Product Change Notice (PCN)

件名: 汎用リニア IC 製品 (SOP パッケージ製品) の後工程拠点移管

発行日: 1/19/2024

SOP-8 :

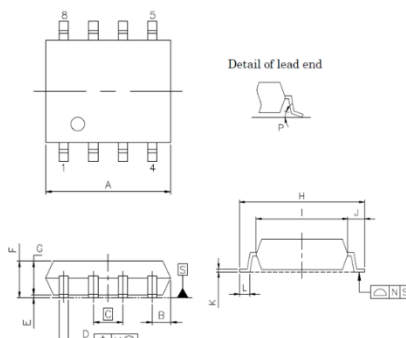
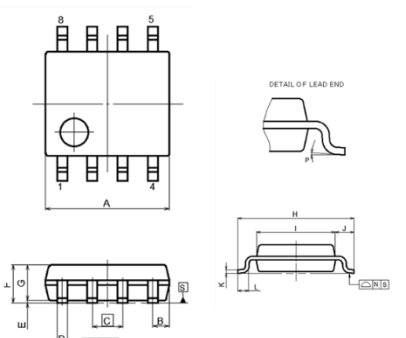
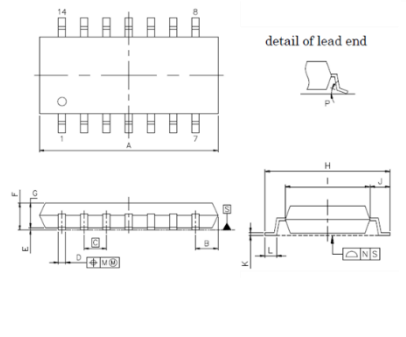
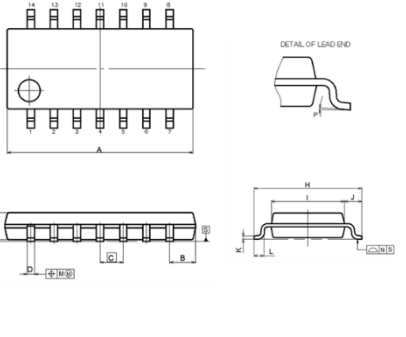
外形図は一部寸法の違いがありますが、推奨フットパターンは変更ありません。

(UNIT:mm)		(UNIT:mm)	
ITEM	MILLIMETERS	ITEM	DIMENSIONS
A	5.2 ^{+0.17} _{-0.20}	A	5.2±0.17
B	0.78 MAX	B	0.78MAX
C	1.27 (T.P)	C	1.27(T.P)
D	0.42 ^{+0.08} _{-0.07}	D	0.40±0.05
E	0.1 ±0.1	E	0.1±0.1
F	1.59 ±0.21	F	1.59±0.21
G	1.49	G	1.49
H	6.5 ±0.3	H	6.5±0.3
I	4.4 ±0.15	I	4.4±0.1
J	1.1 ±0.2	J	1.05±0.15
K	0.17 ^{+0.08} _{-0.07}	K	0.2±0.07
L	0.6 ±0.2	L	0.6±0.20
M	0.12	M	0.1MAX
N	0.10	N	0.1MAX
P	3° ^{+7°} _{-3°}	P	4°±4°

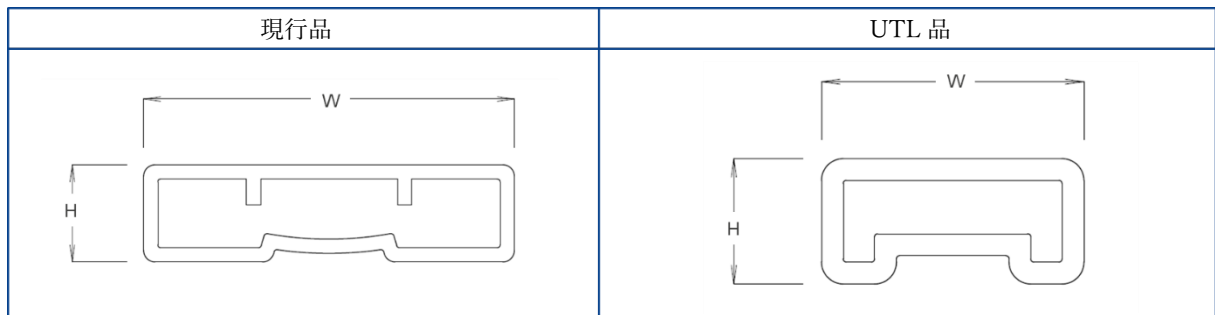
テープ品梱包箱のサイズは寸法が下記の通り異なります。

現行品 (L×W×H)	UTL品 (L×W×H)
368×347×54 (mm)	355×370×55 (mm)

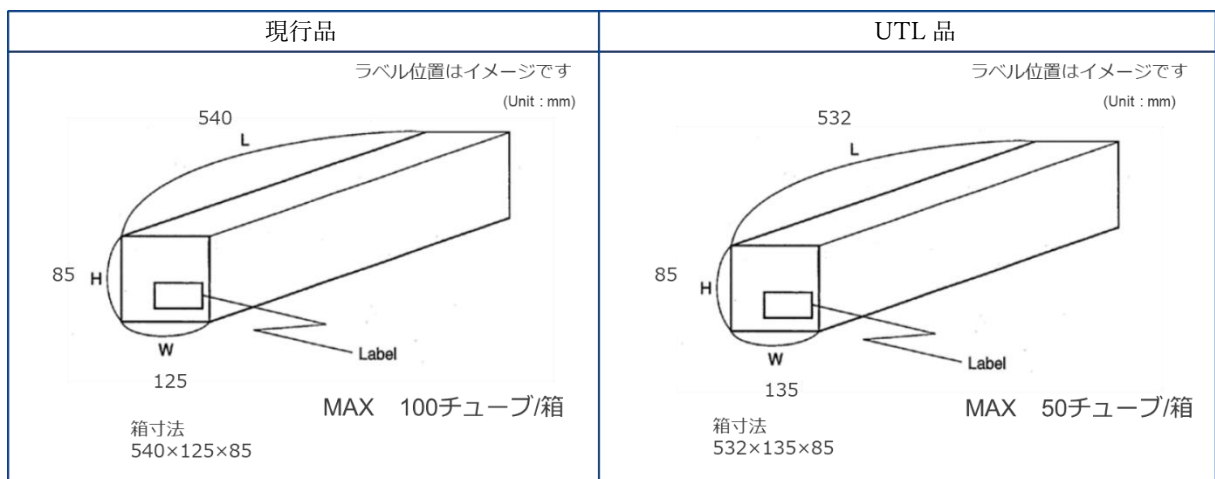
チューブサイズは下記の通り異なります。
 チューブはオープン品で量産実績があります。

PKG	現行品 (L×W×H), 梱包数	UTL品 (L×W×H), 梱包数
SOP-8	530×13×3.4 (mm), Max100 個	507~509×8.4×4.0 (mm), Max90 個
SOP-14	530×13×3.4 (mm), Max50 個	507~509×8.4×4.0 (mm), Max45 個
